ODPOWIEDŹ NA WNIOSKI O WYJAŚNIENIE TREŚCI SWZ

Dotyczy: postępowania o udzielenie zamówienia publicznego, w trybie podstawowym pn.: „Modernizacja instalacji elektrycznej na piętrach od 2 do 4 w budynku DS 4 Pomorskiego Uniwersytetu Medycznego w Szczecinie przy ul. Dunikowskiego 4”, nr postępowania: DZP-240/12/TP2/2024.

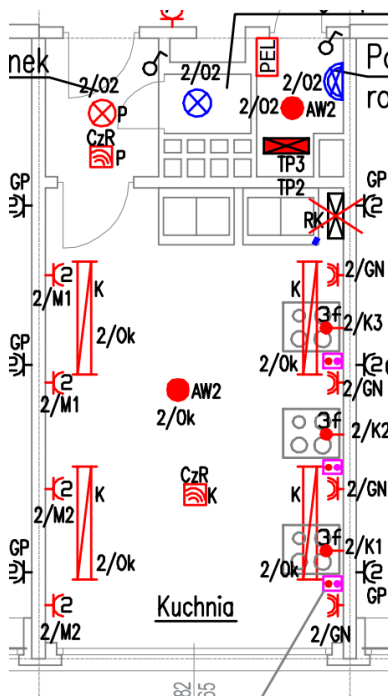
Jak powinien być rozumiany zapis dotyczący standardów Domu Studenckiego? Czy zostanie przekazany dokument określający te standardy?

2.2.4. Projekt dostosowania przestrzeni kuchennych do standardów Domu Studenckiego nr 3,

Poprzez standard przestrzeni kuchennej rozumie się zdemontowanie wszystkich elementów gniazd wraz z rozdzielnicami kuchni. Elementy zabezpieczeń zostaną przeniesione do rozdzielnic piętrowych, a co za tym idzie całe okablowanie kuchni należy ułożyć na nowo. Zabrania się dokonywać łączenia kabli starych z nowymi w jakikolwiek sposób. Wszystkie kable w obrębie kuchni powinny być ułożone na nowo.

Montaż gniazd wykonać na wysokości zgodnie z aktualnymi wysokościami i zestawieniem mebli.

Kuchenki zasilane poprzez stycznik i wyłącznik czasowy.

Montaż na ścianie przy kuchence elektrycznej na wysokości 1,2m przycisków sterowniczych samopowracających z podświetleniem koloru zielonego (styk NO) do załączania czasowego obwodu kuchni elektrycznej w obudowie min. IP44 podtynkowej i trwałym opisem (tabliczka grawerowana) np. „załączanie kuchni”, lub „start” (3 kpl.)

Wykonanie sterowania załączania czasowego obwodów kuchni elektrycznych (3 niezależne obwody kuchenek elektr. w rozdzielnicy piętrowej)

Podłączenie 3 kuchenek (płyta ceramiczna) przewodem OWY 5x2,5mm² do puszek przyłączeniowych (dostarczenie i montaż w blacie kuchenek/płyt elektrycznych jest po stronie Zamawiającego)

W pomieszczeniu kuchni wykonawca zainstaluje też oprawy oświetleniowe w technologii LED załączane poprzez czujkę ruchu oraz oprawę awaryjną.

Przykładowe rozmieszczenie urządzeń pokazano na rysunku:
